**Avis sur le projet de révision allégée n°2 du Plan local d'urbanisme  
(PLU) de la commune de Douzy, porté par la communauté de  
communes des Portes du Luxembourg (08)**

n°MRAe 2022AGE60

**Figure 2: localisation des 3 zones du projet de centrale photovoltaïque au sein de l'aérodrome - source : rapport de présentation**

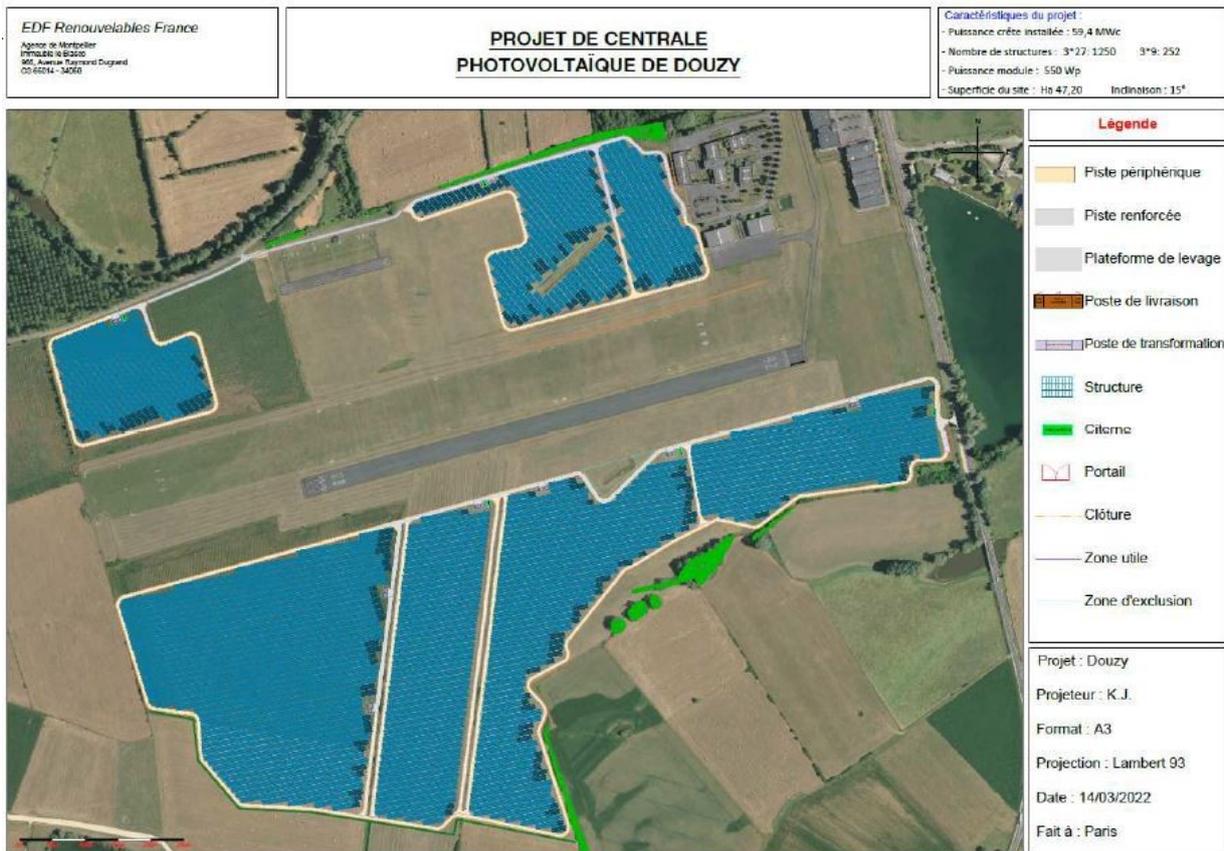
Le projet de centrale photovoltaïque porte ainsi sur une emprise d'environ 48 ha, située à la fois sur les zones 1AUZI et Nia<sup>30</sup> du PLU de Douzy, mais également sur le secteur non constructible de la carte communale de Mairy<sup>31</sup>. Le dossier ne précise pas les superficies respectives concernées.

L'Ae s'interroge sur les différences significatives de superficie existantes entre, d'un côté l'emprise de 57 ha du projet de centrale photovoltaïque et, de l'autre les 48 ha de terrains concernés par la révision n°2 du PLU.

**L'Ae recommande à la communauté de communes des Portes du Luxembourg de clarifier la superficie réellement concernée par la révision allégée n°2 du PLU en cohérence avec le projet de centrale photovoltaïque au sol, de corriger son rapport de présentation par la référence au secteur Nia (et non pas Nai) et de le compléter par les superficies des secteurs concernés par la révision allégée n°2.**

**Figure 4: zonage secteur Aéroport - source : rapport de présentation**

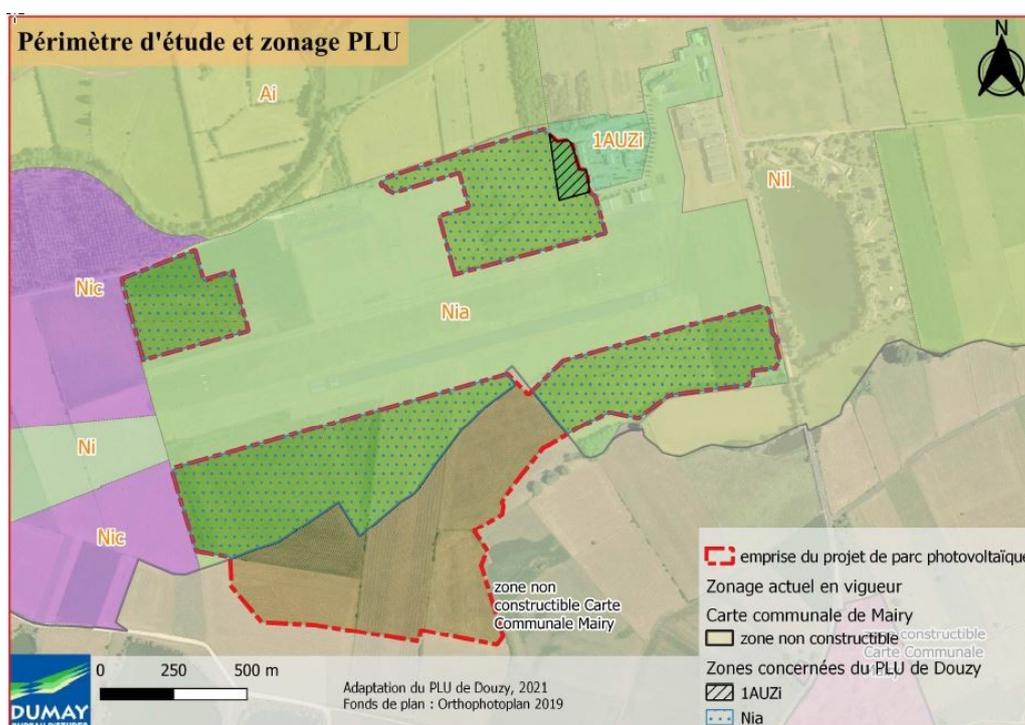
Dans le règlement écrit modifié, s'agissant des occupations et utilisations du sol autorisées, le choix du libellé « *constructions industrielles concourant à la production d'énergie* », fait suite à une disposition du code de l'urbanisme qui permet au règlement de préciser l'affectation des sols selon les usages principaux ou la nature des activités qui peuvent y être exercées et de définir les règles concernant la destination et la nature des constructions autorisées.

Toutefois, bien que le règlement dispose de cette faculté, cette disposition doit être mise en œuvre en étant conforme à la vocation de la zone, notamment en zone A et N où la constructibilité est encadrée et où sont exclus par principe les types d'activités, destinations ou sous-destinations incompatibles avec l'exercice de l'agriculture ou la préservation du caractère naturel de la zone. En effet, l'article L.151-11 du code de l'urbanisme stipule bien que « *dans les zones agricoles, naturelles ou forestières, le règlement peut autoriser les constructions et installations nécessaires à des équipements collectifs dès lors qu'elles ne sont pas incompatibles avec l'exercice d'une activité agricole, pastorale ou forestière du terrain sur lequel elles sont implantées et qu'elles ne portent pas atteinte à la sauvegarde des espaces naturels et des paysages* ».

Dans le cas présent, la condition évoquée ci-dessus n'apparaît pas à l'article 2 réglementant les occupations et utilisations du sol soumises à des conditions particulières dans le secteur inondable Nia.

S'agissant des occupations et utilisations du sol soumises à conditions particulières, la rédaction des articles de la zone 1AUZi et de la zone Nia est assortie de réserves pour tenir compte de l'écoulement des eaux, du risque d'inondations et du risque lié à l'activité aéronautique. Toutefois, la condition de ne pas nuire à l'état de conservation des espèces et des habitats qui ont justifié la désignation du site Natura 2000 (ZPS « Confluence des vallées de la Meuse et de la Chiers ») n'y apparaît pas.

***L'Ae recommande, a minima en cas de maintien de la procédure de révision allégée n°2, de compléter l'article 2 réglementant les occupations et utilisations du sol soumises à conditions particulières par des réserves de compatibilité avec l'exercice d'une activité agricole, pastorale ou forestière du terrain, d'absence d'atteinte à la sauvegarde des espaces naturels et des paysages et à la condition de ne pas nuire à l'état de conservation des espèces et des habitats qui ont justifié la désignation du site Natura 2000 « ZPS Confluence des vallées de la Meuse et de la Chiers ».***

**Figure 11: carte des remontées de nappes sédimentaires - source : rapport de présentation**

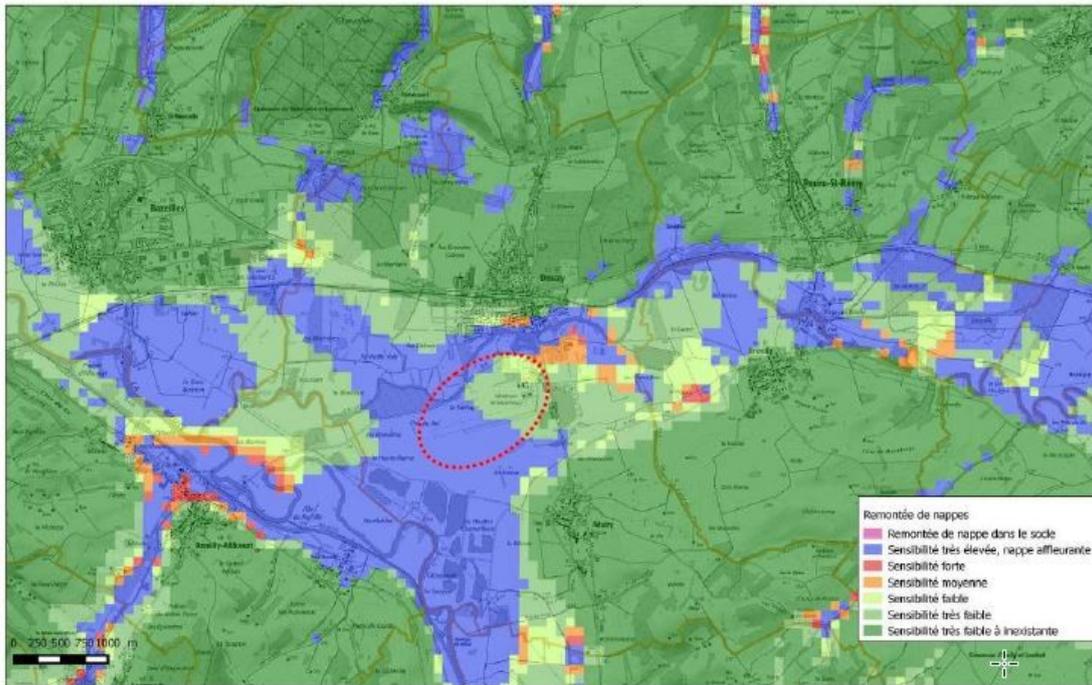
Le site de projet est concerné par un risque important de remontée de nappe sur une partie de la zone d'implantation prévue.

**Figure 12: site de projet - zonage du PPRi de la Meuse et de la Chiers - source : PPRi de la Meuse et de la Chiers**

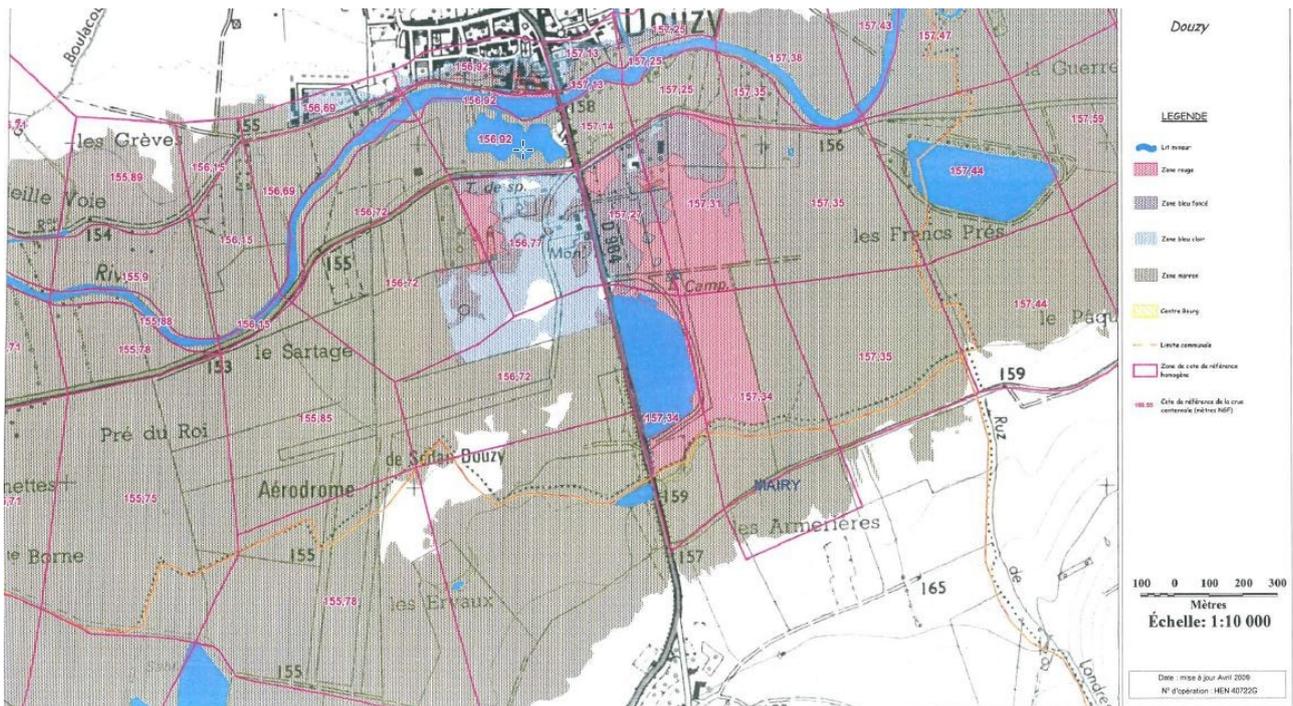
Le secteur de projet est situé en partie en zones bleu clair et bleu foncé (zones urbanisées d'aléa faible ou moyen) du PPRi Meuse amont 2 / Chiers, mais aussi en zone rouge (zone urbanisée d'aléa fort ou très fort) et en zone marron (zone d'expansion des crues = zone inondable naturelle ou agricole).

Le dossier ne démontre pas que le projet de centrale photovoltaïque ne peut pas se faire hors zone inondable.

***L'Ae recommande à la communauté de communes des Portes du Luxembourg de justifier qu'il n'est pas possible qu'un projet de centrale photovoltaïque, que la révision allégée va permettre, s'implante hors de cette zone inondable.***
